## КОМПЛЕКСНО ВЪЗРАЖЕНИЕ

**Против:** Изменение на разрешително за ползване на повърхностен воден обект за МВЕЦ "Огоста 9", обективирано в съобщение изх.№ РР-04-15-(9) на директора на БДДР, както и срещу осъществяването на същото ИП в изменения му вид, поради тежки нарушения на ЗООС, ЗБР и ЗУТ.

**Възразяваме в законоустановения срок** пред директора на БДДР срещу изменение на разрешително за ползване на повърхностен воден обект за МВЕЦ "Огоста 9", обективирано в съобщение **изх.№ РР-04-15-(9)/08.09.2020** на директора на БДДР за продължаване срока на действие на разрешително № 12140060/17.11.2014г. **и** срещу настоящото изменение на същото разрешително, изменено и с продължен срок на действие с Решение № 2442/28.05.2018г. за ползване на повърхностен воден обект река Огоста с цел изграждане на съоръженията на МВЕЦ Огоста 9. Съобщението на БДДР може да се открие на следния линк:

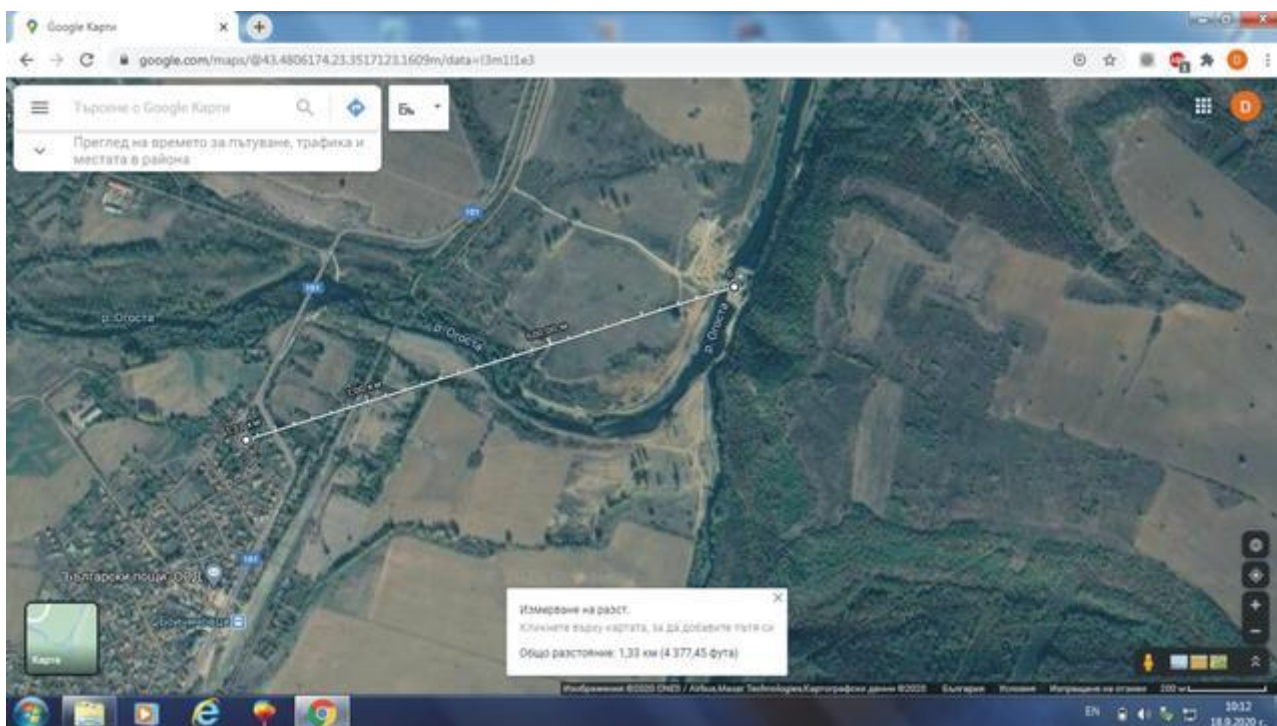
Според съобщението, става дума за МВЕЦ "Огоста 9". Предвид координатите в изменението за начало и край на новите диги, както и поради факта, че местоположението на водоземното съоръжение на процесното ИП /баража/ очевидно попада в Огоста някъде под вливането на река Ботуня, е ясно, че става дума за следния бараж, което вече е изграден в коритото на река Огоста:

От снимката ясно се вижда, че баражът се намира на около 1300 метра **североизточно** от първите къщи на гр. Бойчиновци. Вижда се по-високият, стръмен десен бряг на Ботуня, върху който има гора също така.

Та за процесния ВЕЦ Огоста 9 в регистъра на БДДР е описано, че водохващането Му се намира на 800 м, **североизток** от село Портитовци и 1,400 км **югозапад** от гр.Бойчиновци, а всъщност според координатите на баража от снимката по-горе, същият се намира на **североизток** от гр.Бойчиновци и на **югозапад** от село Портитовци.

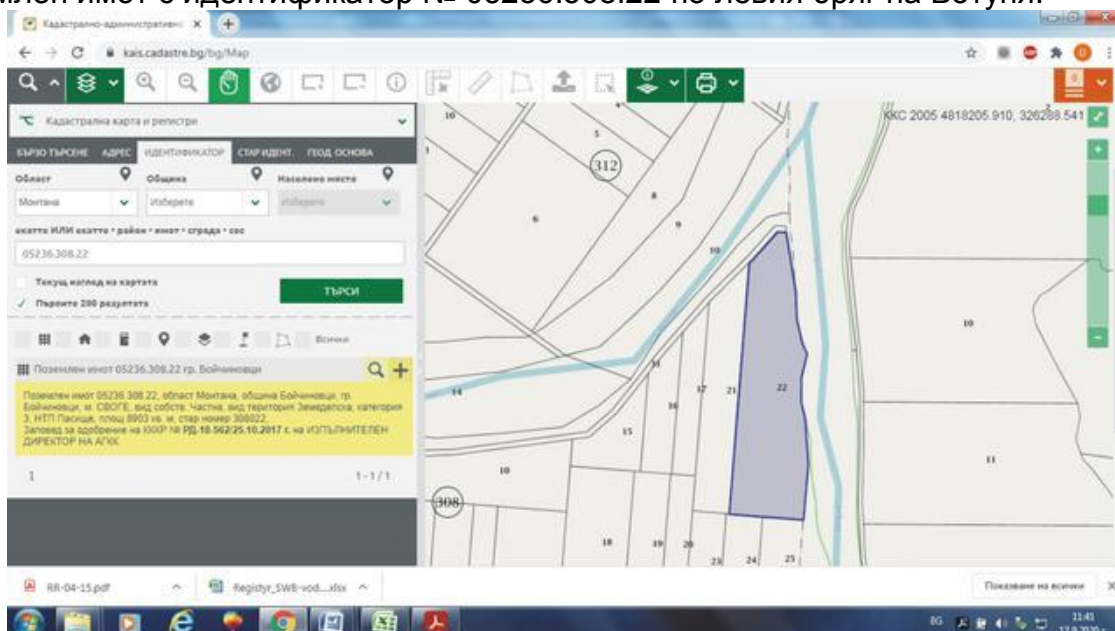
**Възразяваме пред директора на РИОСВ Монтана** за това, че понастоящем в реализираното вече на практика ново ИП с новите полу диги, които не са диги въобще, е извършено нарушение, тъй като изобщо не са спазени параметрите на процесното ИП, както те са описани и оценени в решение № МО 61-ПР/2009 на компетентната РИОСВ Монтана. Снимки можете да видите по-нататм в изложението. Основанията ни са следните:

Съгласно данните от съобщението за изменение на разрешително № 12140060/17.11.2014г. на ВЕЦ Огоста 9 /или който и да е там според БДДР/, първоначалното проектно решение задбаражното езеро на процесния неизвестен ВЕЦ да се ограда със стоманобетонови оградни стени, ще бъде изменено, като **ще се построят диги** с височина до 6.0 метра в ниската част по левия и десния бряг на Огоста, както и по левия бряг на Ботуня.

**Общата площ на новите диги ще заеме 15 декара земеделска земя.** Този факт се установява след проверка в кадастъра. Ето Ви само един пример за поземлен имот с идентификатор № 05236.308.22 по левия бряг на Ботуня:

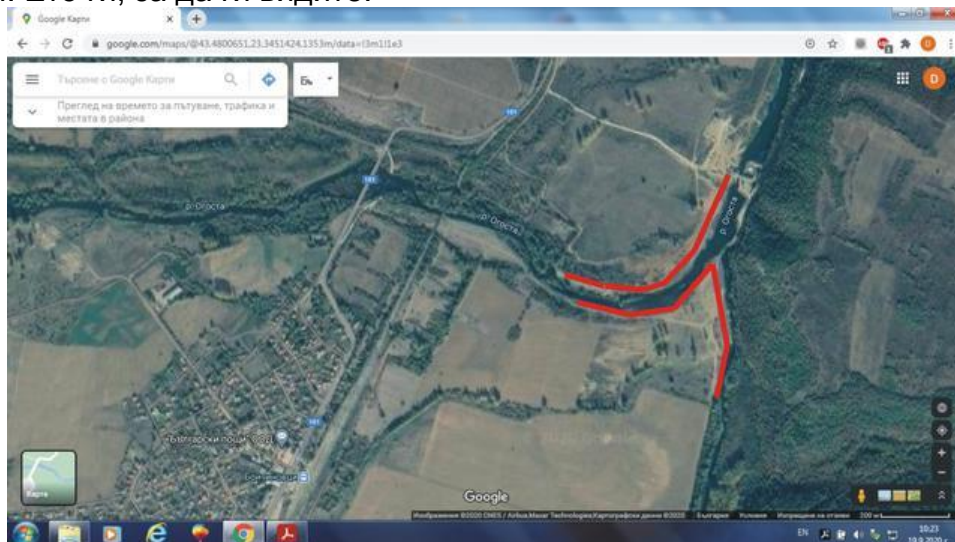
В момента това е трети ВЕЦ на Огоста между Бойчиновци и Хайредин. Двете реки - Огоста и Ботуня - заедно и поотделно имат огромна водосборна площ. Язовир Огоста намалява риска за населените места по Огоста под язовира, но САМО когато не е пълен догоре. Освен това, при риск от наводнение в района на язовира, те ще започнат да го изпускат. По река Ботуня в района на едноименното село има още два ВЕЦ-а - Луна /руслов/ и Ботуня /нисконапорен/, но няма никакъв изравнител, който да поема високи води..

Когато дойде висока вълна от порои във водосбора на която и да е от двете реки, всеки от всичките гореспоменати малки ВЕЦ-ове има два варианта - или да остави водата да прелива през баража, което е недопустимо, защото ще наводнят териториите непосредствено под баражите, пък и ще си прецакат съоръженията, или да отворят саваците и ударно да изпуснат акумулираните води, тоест тинята, от задбаражните езера. Тогава тези води ще се включат директно към високата вълна и заедно ще достигат до следващия бараж, който дори и да отворил саваците, сам по себе си намалява естественото сечение на коритото на реката. Това е огромен риск с възможен брутален кумулативен ефект, който въобще не е оценен в ПУРН 2016-2021 на ДР, нито в процедурата по ЗООС за сегашния ВЕЦ. Разбира се, най-застрашени засега са в Хайредин, обаче и Бойчиновци не може да спи спокойно, предвид двата ВЕЦ-а нагоре по река Ботуня и възможното ударно изпускане на язовир Огоста, когато вече ще е запълнено задбаражното блато на ВЕЦ Огоста 9..

**1.** Новите диги по Огоста и по Ботуня образуват клиновидна преграда при слива на двете реки. Ето ги, за да ги видите:

Клиновидната преграда на първо място ще препятства оттичането дори и на повърхностните води, акумулирани в района на Бойчиновци при пороен дъжд, независимо че там проектантите сега се мъчат да спасят положението с някакъв си дюкер и тем подобни, който няма да свърши нищо когато стане белята. Подгответе се цялата, подприщана от клиновидните диги площ, да се превърне в блато, което може да достигне и до последните къщи на Бойчиновци. По-лошото е, че ефектът от подприщването в клина ще се усили в светлината на следващия проблем:

**2.** Отстоянието на дигата по левия бряг на Ботуня до отсрещния скат е много малко, а скатът е много стръмен. Когато новото задбаражно блато залее дърветата по стръмния бряг, те ще изсъхнат и ще спрат да укрепват ската. При висока вълна има риск скатът да се срине в реката и да препречи коритото, а водата да излезе от него и да се набута директно в клина, който ще я блокира. Никакви дюкери няма да могат да спасят положението тогава, затова се гответе да търсите собствения си град Бойчиновци някъде из устието на Дунав в Черно море! Така например, за каскадата Среден Искър са проведени специални проверки и са представени доказателства за сигурността на скатите в Искърското дефиле, в рамките на процедура по ОВОС/ОСВ /каквато за процесното ИП не е проведена/, защото въпросът е от ключова важност.

**3.** Не на последно място, качеството на изпълнение на дигите е направо трагикомично. Грубо насипан, едър, десортиран, неуплътнен откъм водния откос трошляк, реката ще го отнесе за нула време при първото наводнение! Предвид качеството на изпълнението на дигите, може да се изкаже предположение и за това, че инвеститорът си е спестил изпълнението на каквито и да било шпунтове, екрани и прочее съоръжения, които да намаляват филтрацията през дигите и под тях.
